**COMMUNE
DE BEAUSSAIS-SUR-MER**

**PERMIS DE CONSTRUIRE
VALANT PERMIS DE DEMOLIR
ABANDON DU PROJET EN COURS D'INSTRUCTION**

N° PC 022 209 26 00014

Objet de la consultation : Extension du bâtiment principal afin de créer plusieurs espaces d'accueil

Objet : **Permis de construire - Eau potable**

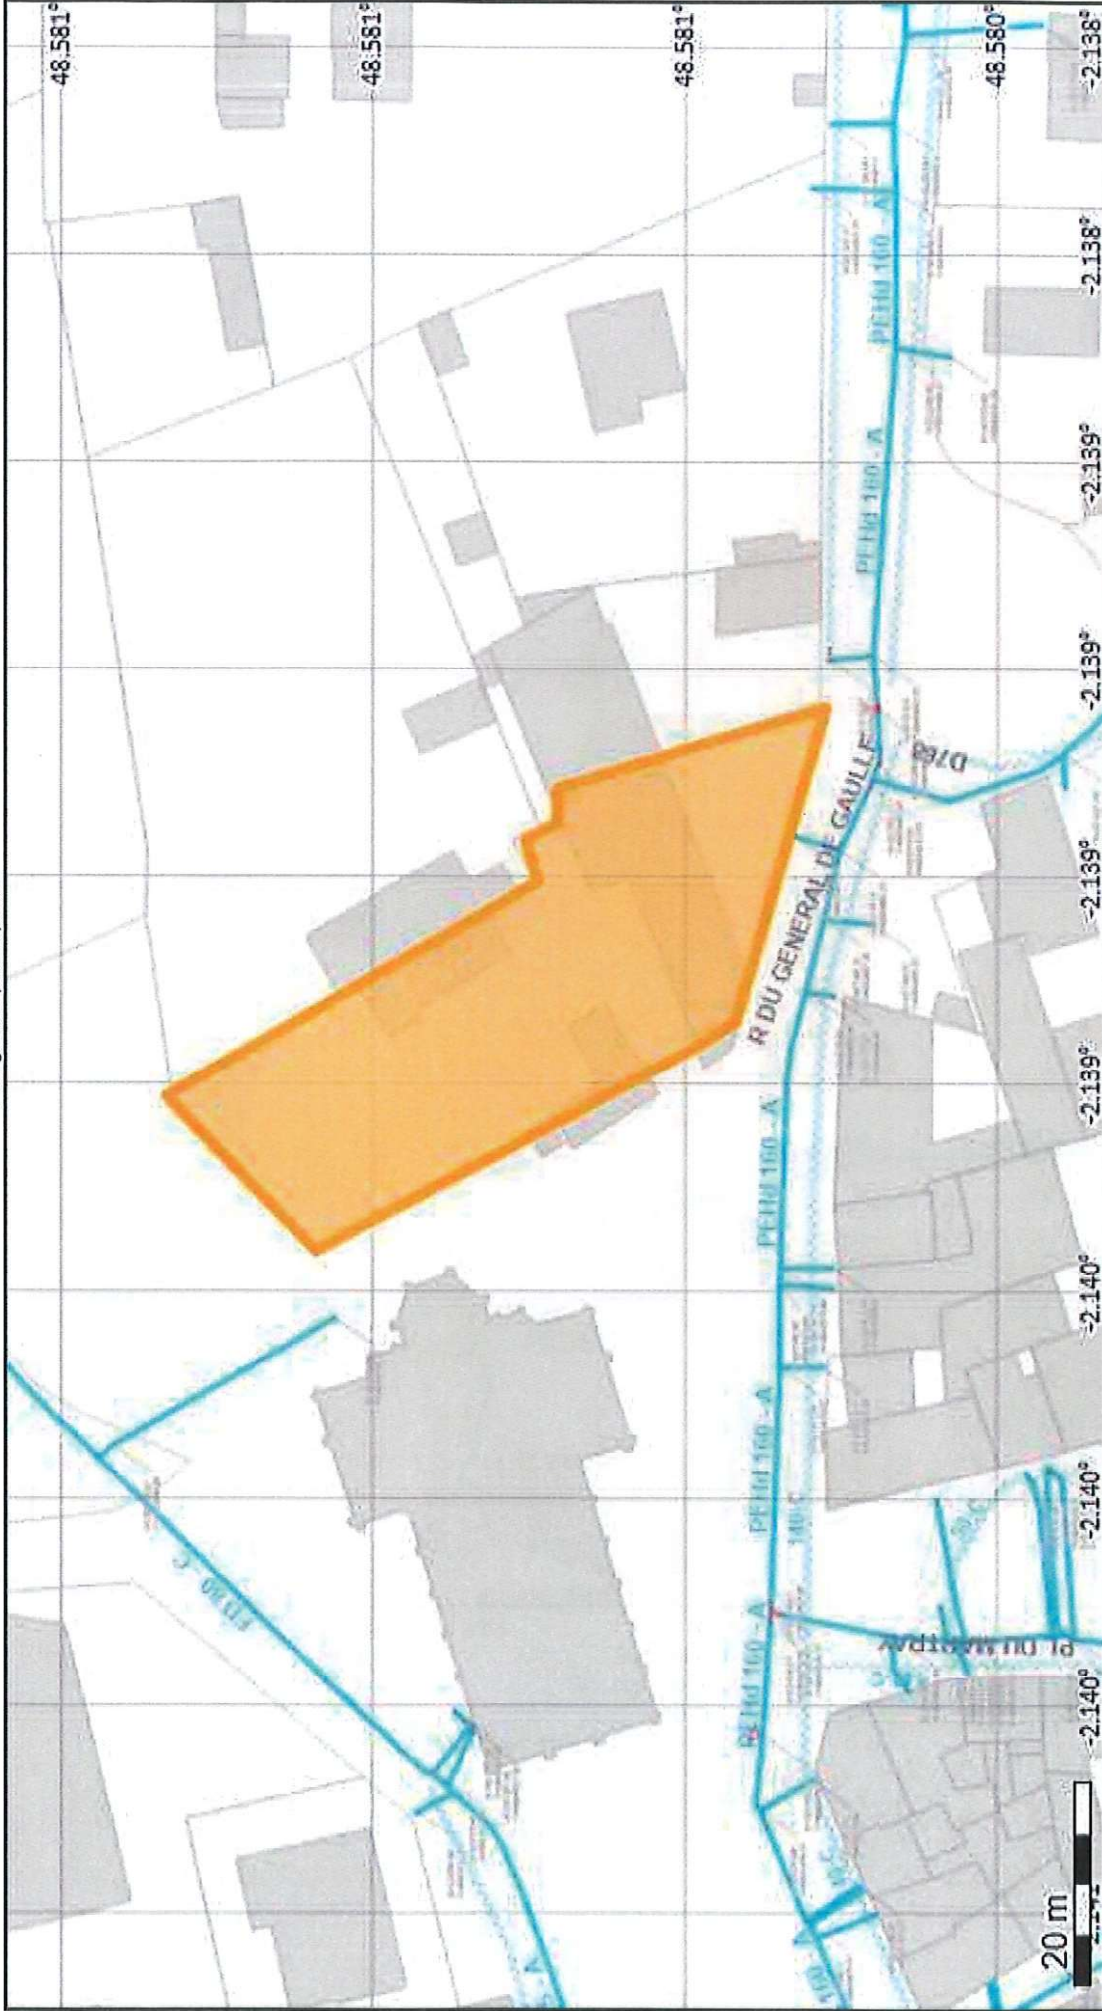
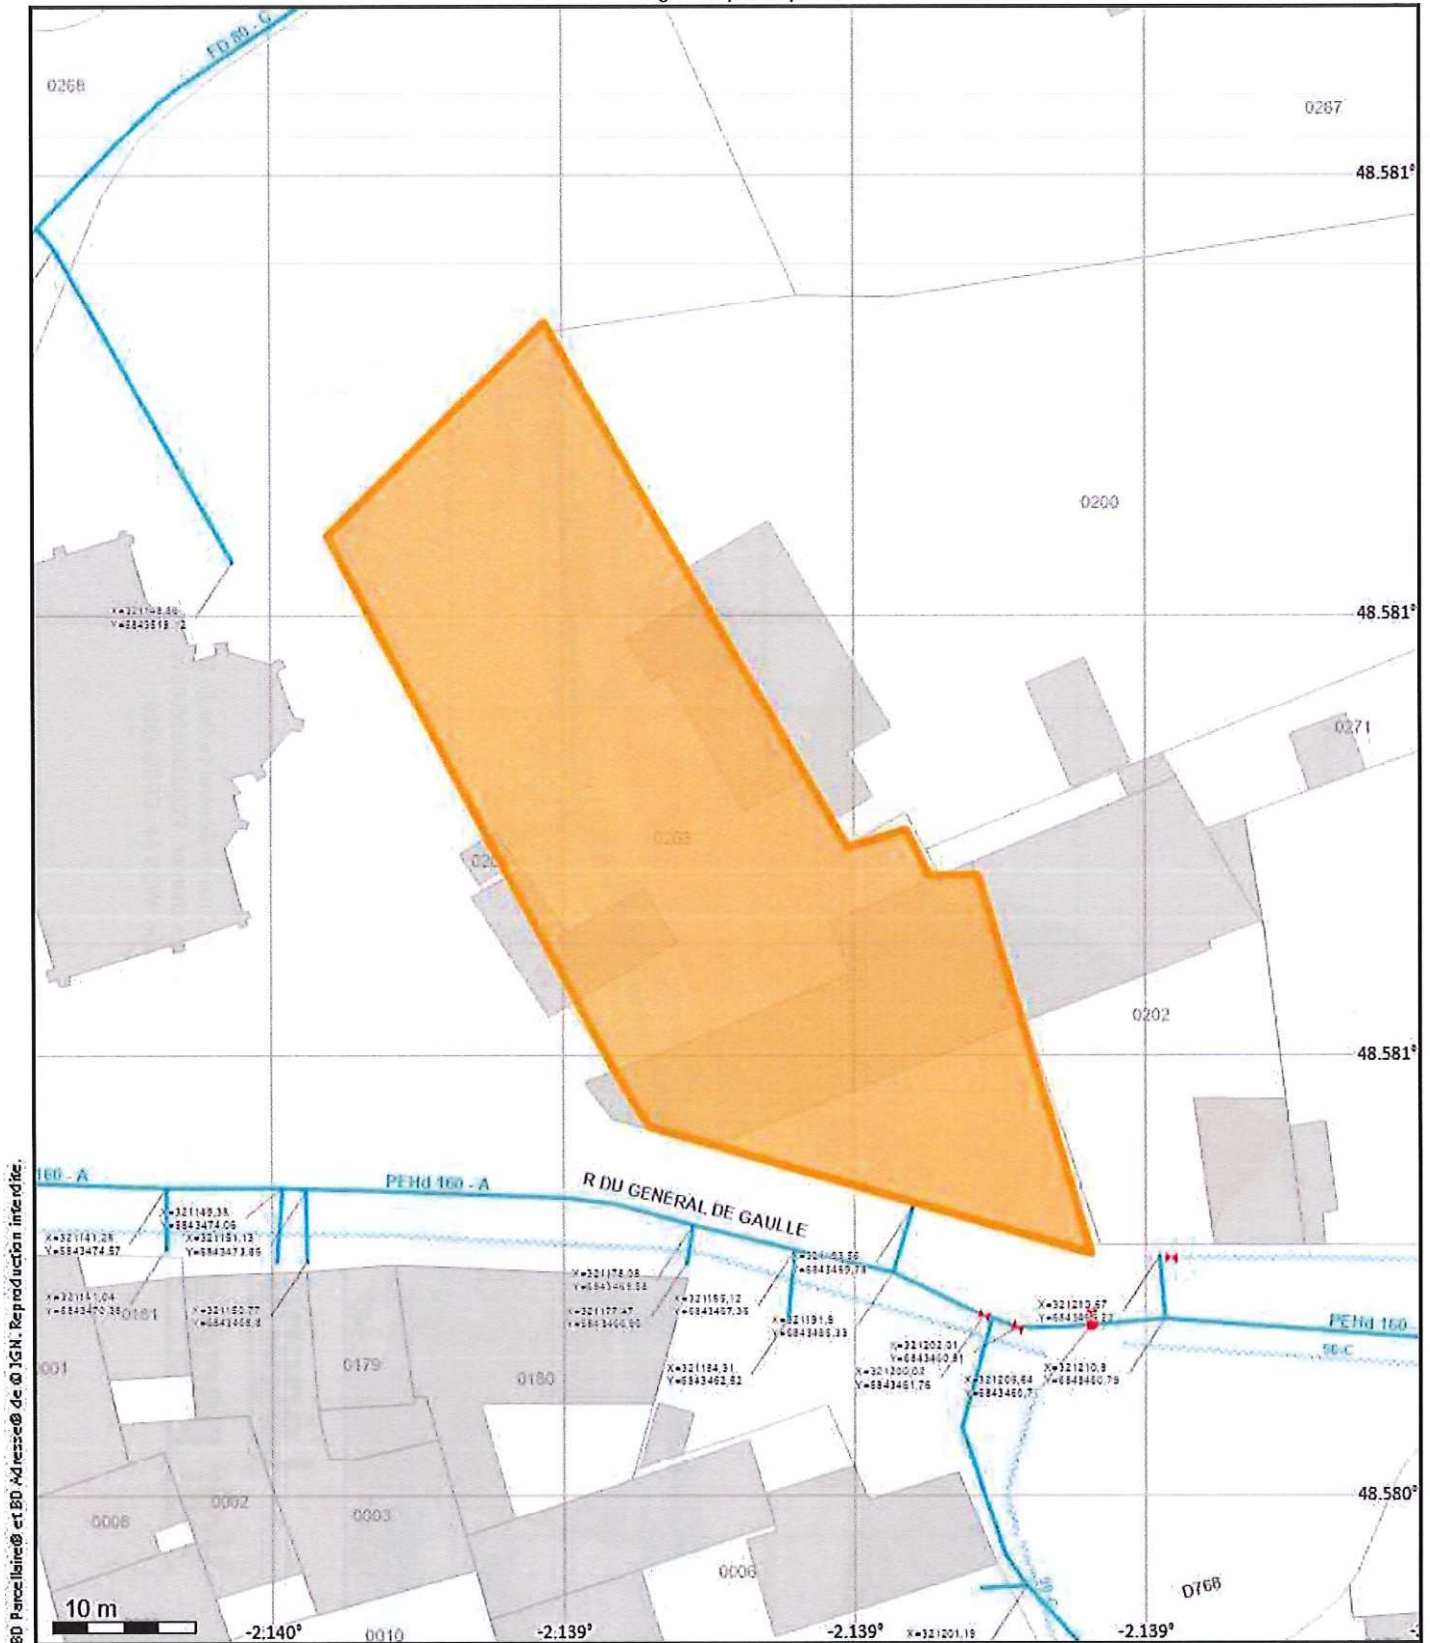
Le réseau d'eau potable : passe au droit du projet.

Avis pour le raccordement du projet au réseau d'eau potable : Favorable.

Le raccordement au réseau d'eau potable est favorable au frais du pétitionnaire. Le regard et le compteur seront dimensionnés par les services techniques et le service des eaux selon les besoins exprimés par le pétitionnaire. Le regard compteur devra être installé en limite du domaine public pour être accessible par le service des eaux.
